改善箇所説明図

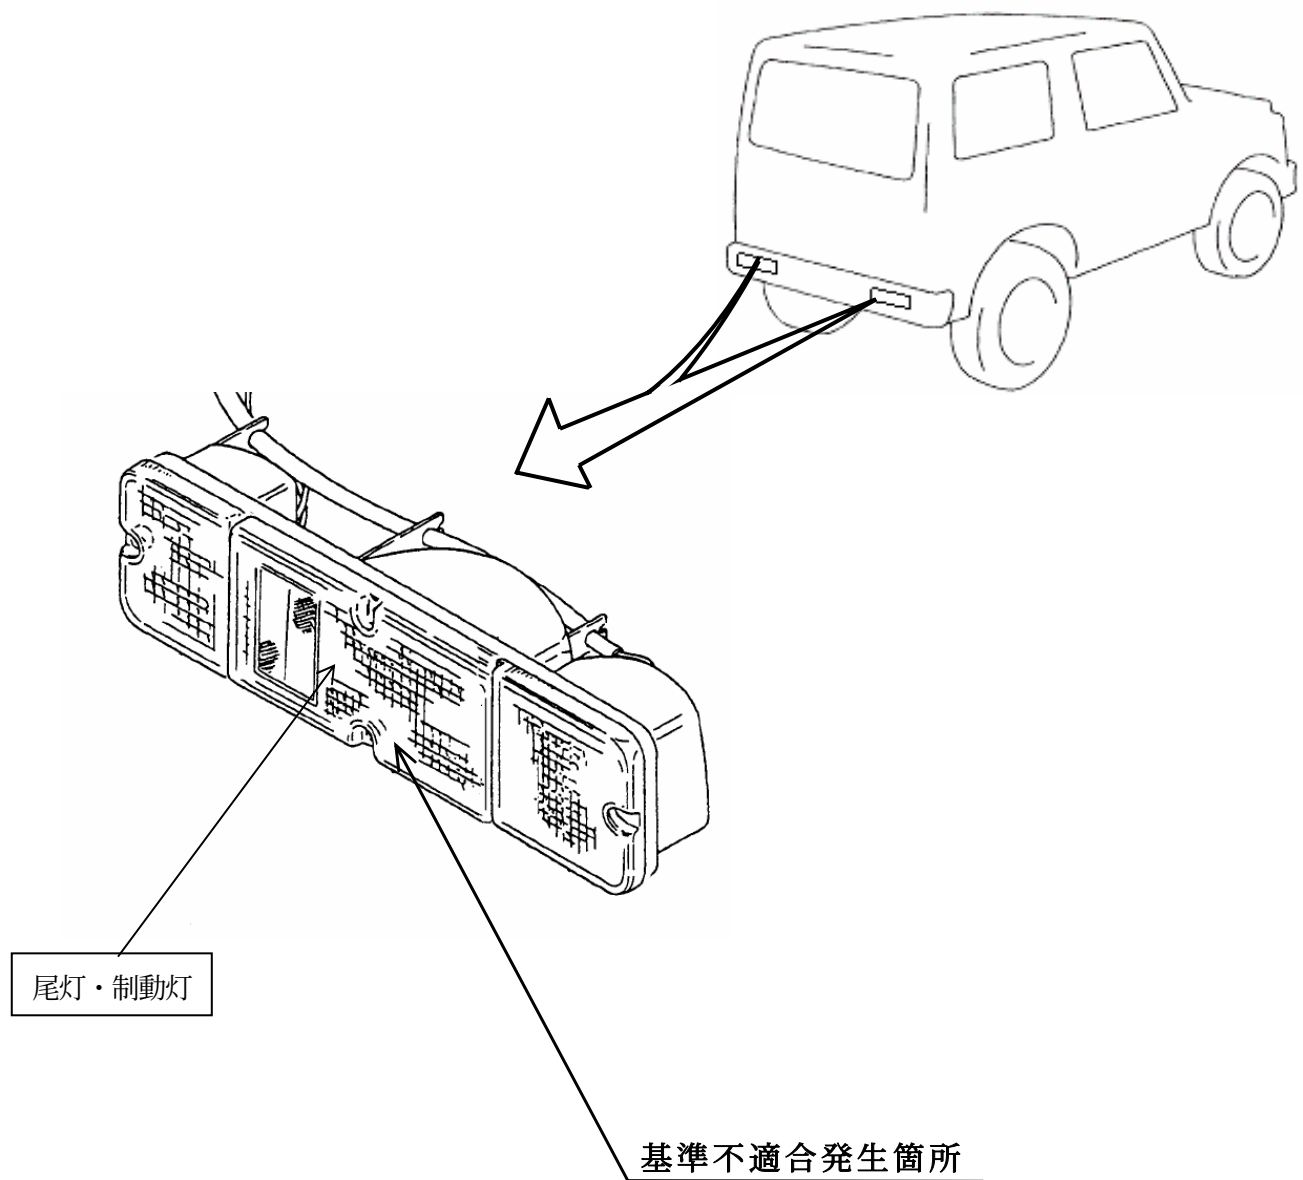
リヤコンビネーションランプの尾灯と制動灯兼用の赤色レンズにおいて、耐候性が不十分なため、長期間にわたり強い日射にさらされると徐々にレンズの赤色が褪色し、当該灯火の灯光の色が保安基準に適合しなくなるおそれがある。

全使用者へ当該レンズの褪色現象について周知し、尾灯と制動灯兼用の赤色レンズの色が薄くなり、白く見える場合には、当該レンズを対策品と交換する。

注： は交換部品を示す。
